**福島第一原子力発電所
3号機原子炉建屋の躯体状況調査結果を反映した
使用済燃料プール等の耐震安全性評価結果**

コメント回答

2016年12月16日
東京電力ホールディングス株式会社

荷重の設定 (1/4)

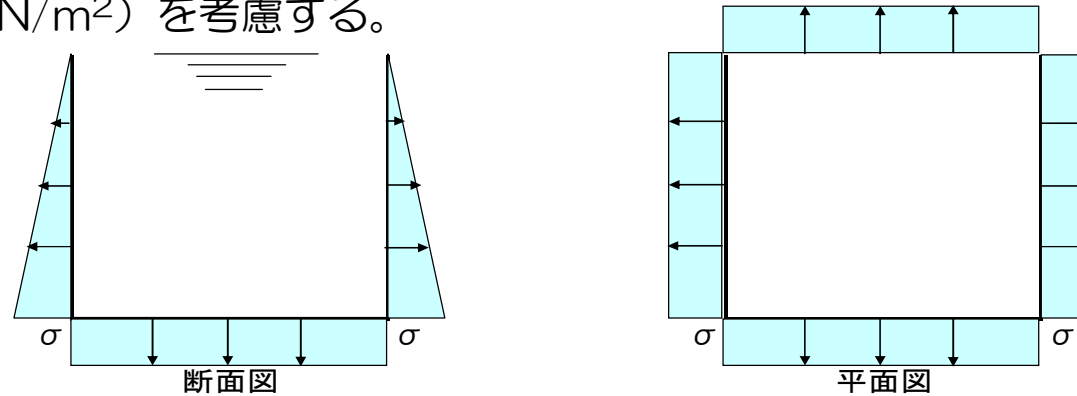
荷重（死荷重、地震荷重等）の具体的な値を示すこと。

【死荷重、遮へい体荷重、燃料取り出し用カバー荷重】

荷重		荷重 (kN)
死荷重(原子炉建屋)		330619
遮へい体荷重		18000
燃料取り出し用カバー荷重	ストッパー	1500
	東側脚部	7700
